Kontrollrapport - Fv. 118 Ny Sarpsbru, områdestabilitet Hafslund

Oppdragsgiver:	Østfold fylkeskommune
Tittel på rapport:	Kontrollrapport - Fv. 118 Ny Sarpsbru
Oppdragsnavn:	Fv118 Ny Sarpsbru utvidet kontroll av geoteknisk prosjekt
Oppdragsnummer:	632100-20
Oppdragsleder:	Rebecka Cecilia Tyren
Tilgjengelighet:	Åpen

Foreliggende rapport (versjon 04) omhandler kontroll av områdestabilitetsvurderinger for permanent situasjon med stabilitetsforbedrende tiltak ved Hafslund etter at Sarp2-prosjektet ble skrinlagt. Det er etter denne gjennomgangen ingen kontrollpunkter som har status åpen (Å). Multiconsult har innarbeidet avtalte endringer i revidert rapport, og

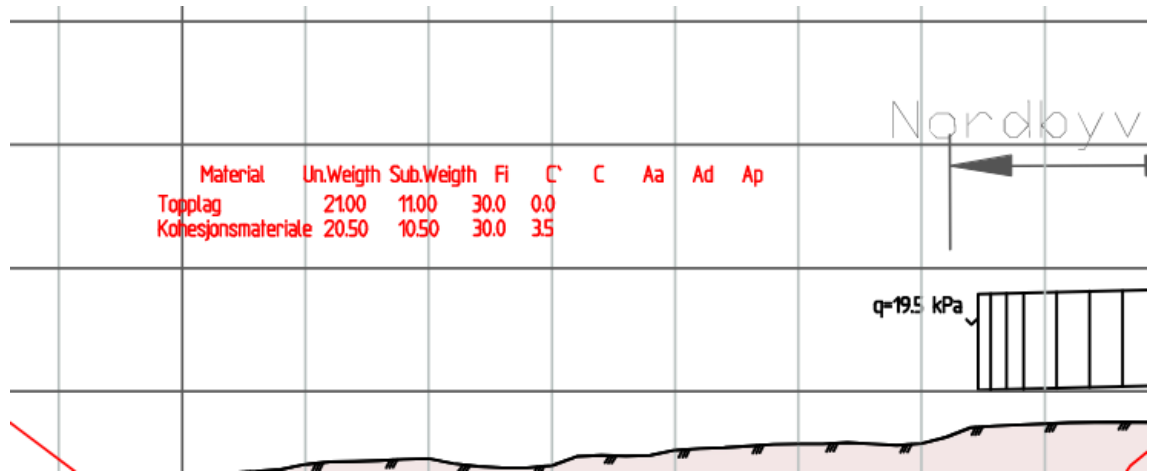
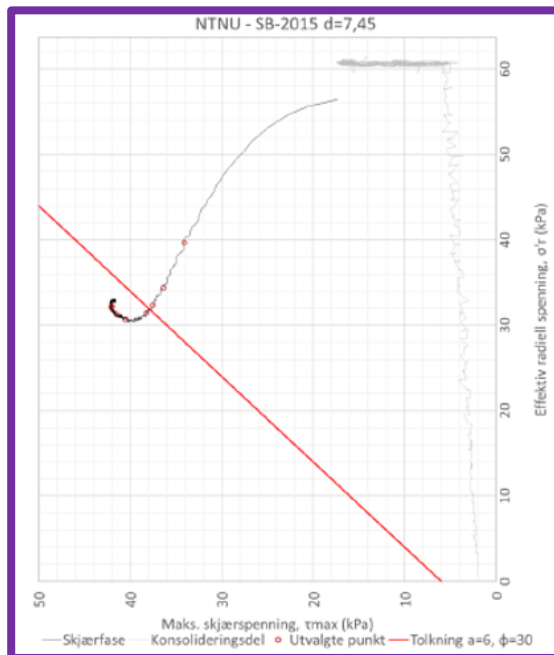
- BH004
 - o Det er uoverensstemmelse mellom materialparametrene oppgitt i teksten ($\phi = 34^\circ$, $a = 4$ kPa) og de som faktisk er benyttet i beregningen ($\phi = 30^\circ$, $a = 3,5$ kPa). Asplan Viak er ellers enig i vurderingene og at foreslått

- AV har gjennomført kontrollberegning som samsvarer med MCs resultater.
- Det var feil i tekst. Dette er nå rettet opp. Se utklipp av tolkning fra materialparameterrapport i figur under:

Merknad lukket.

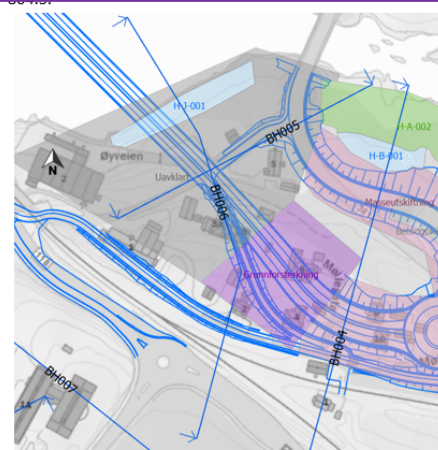
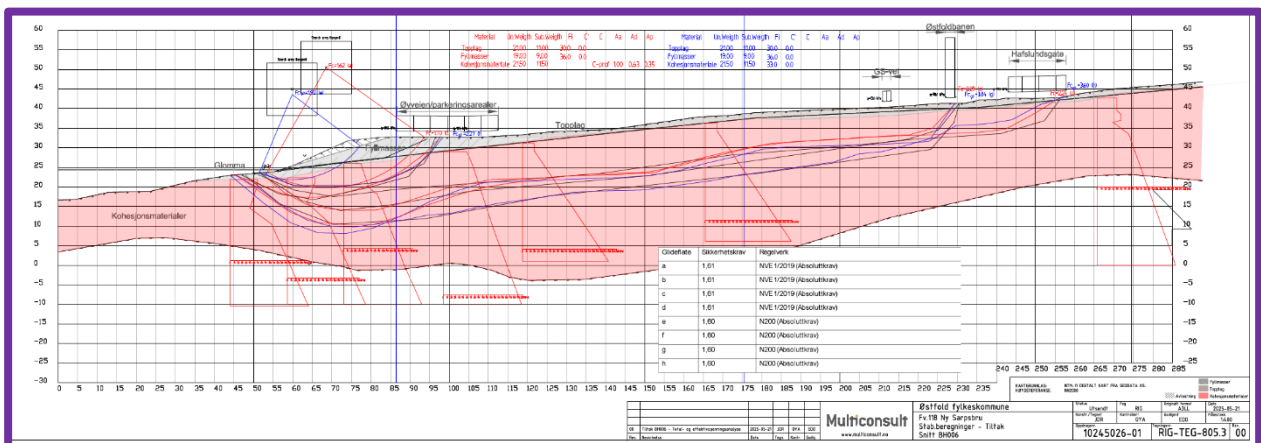
- Tiltaket som er foreslått (støttefylling) er uavhengig av Sarp 2. Det er ikke behov for tiltak lengere bak i profilet.
 - OK
- BH006
- AV støtter vurderingene for dagens situasjon.
 - Det bemerkes at tiltak for dette snittet er uavklart og må sees i sammenheng med utviklingen av Sarp-2 kraftverket. AV mener det må dokumenteres at prosjektet kan gjennomføres uavhengig av tiltak fra Sarp-2 kraftverket.
 - Det er nå vurdert avlastning av skråningen ned mot Glomma som sikringstiltak dersom Sarp2-kraftverket ikke bygges. Se figurer under der dette er omtalt med tekst og dokumentert ved beregning:

Tiltak er stadig uavklart for snitt BH006 ettersom Hafslund Kraft planlegger utbygning av nytt Sarp2-kraftverk ved aktuelt snitt og sikringstiltak bør sees i sammenheng med dette. Arbeidene planlegges utført omtrent samtidig som utbygging av Sarp-2 kraftverket. Dette medfører et stort behov for samhandling mellom de to tiltakene. De to prosjektene påvirker hverandre gjensidig, og sikker utførelse krever at arbeidene utføres i riktig rekkefølge og at det ikke utføres arbeider som forverrer stabiliteten i kritiske områder i noen faser av prosjektet. Sikringstiltakenes omfang og utforming er til dels avhengig av Sarp-2 prosjektet. Det er uansett behov for stabiliserende tiltak og det må dokumenteres tilstrekkelig sikkerhet i alle faser av utbygging av både Sarp2-kraftverket og ny Sarp2-bru. I tilfelle det ikke blir noe av Sarp-2 prosjektet er det foreslått avlastning av skråningstoppen som sikringstiltak (H-J-001). Plasseringen av snittet med planlagt tiltak og omtrentlig utstrekning av beregnede sikringstiltak er vist på Figur 6-1. Beregninger med tiltak er vist på tegning RIG-TEG-809.3.

OK

8 BH008

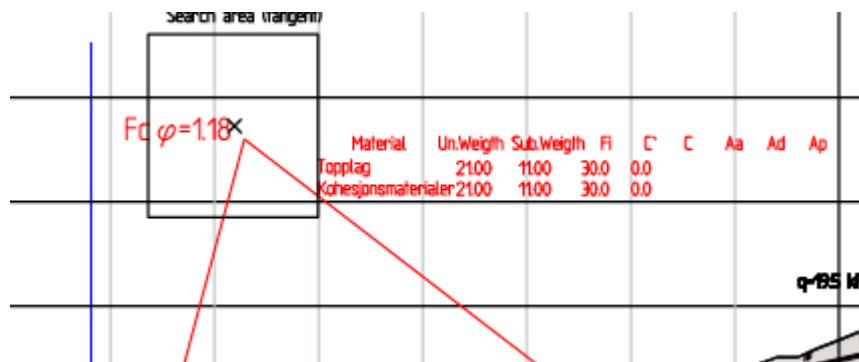
- BH007
 - o AV enig med vurderingen til MC.
- BH008
 - o AV er enig i vurderingene av dagens stabilitet.
 - o Det bemerkes imidlertid at det ikke eksplisitt fremgår at krav til sikkerhet $F_{c\phi} \geq 1,25$ er oppfylt i den etablerte situasjonen. AV anbefaler at dette konkretiseres og begrunnes.

- o Dette er nå begrunnet ytterligere i teksten om beregningen i vedlegg J. Se tekst ved revisjonstrekk i figuren under.

- OK
